改善箇所説明図

改善の内容

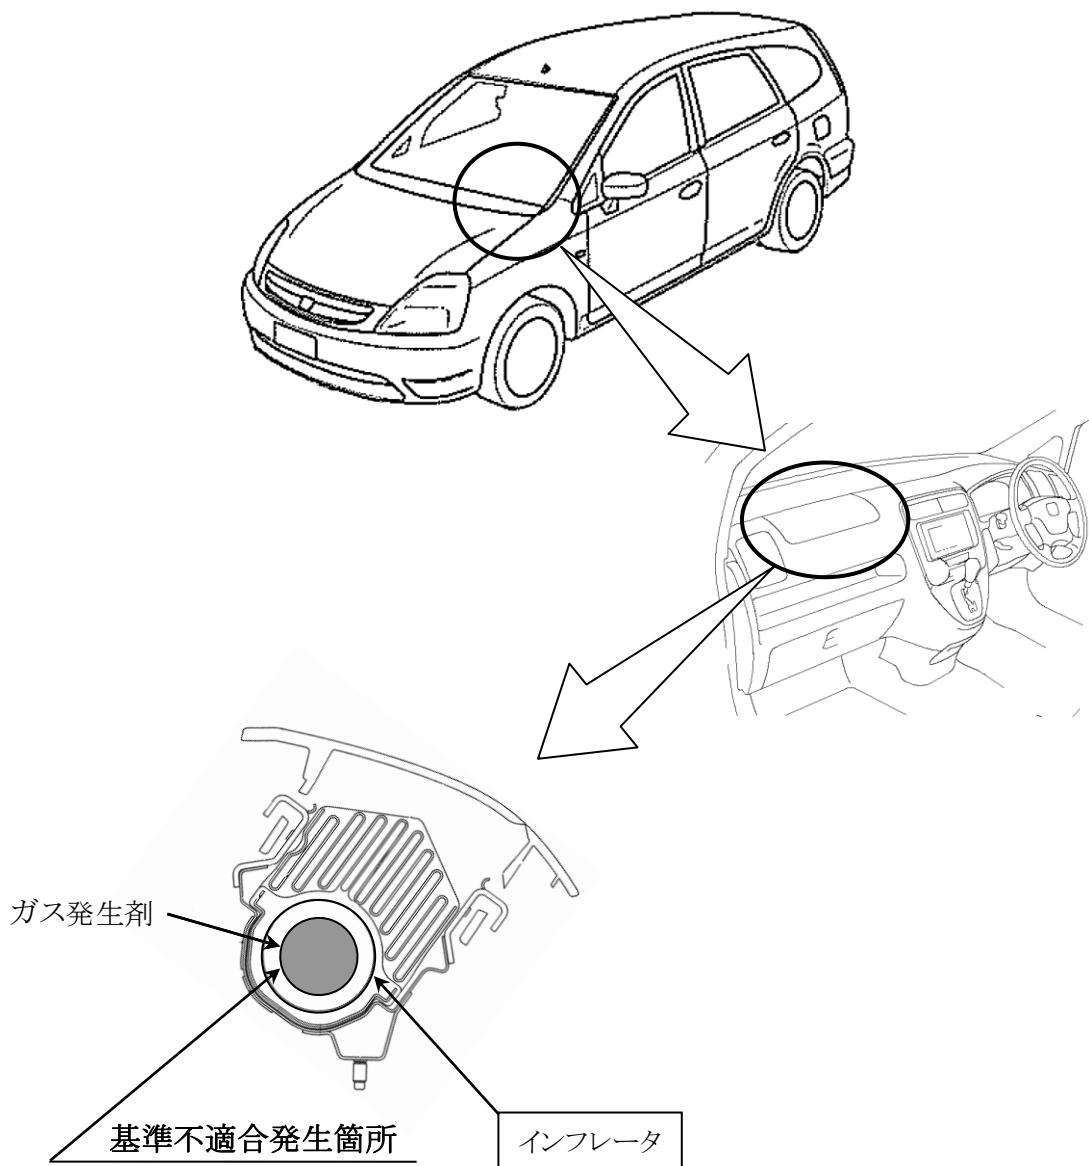
助手席用エアバッグのインフレータ（膨張装置）において、ガス発生剤の成型工程が不適切又は成型後の吸湿防止措置が不適切なため、密度が不足したガス発生剤が組み込まれたものがある。そのため、エアバッグ展開時にインフレータ内圧が異常上昇し、インフレータ容器が破損して飛び散り、出火したり乗員が負傷するおそれがある。

全車両、当該インフレータを良品に交換する。

注: [] は交換部品を示す。

識別: 助手席ドアの上側ヒンジ部下側ボルト頭部に黄色ペイントを塗布する。
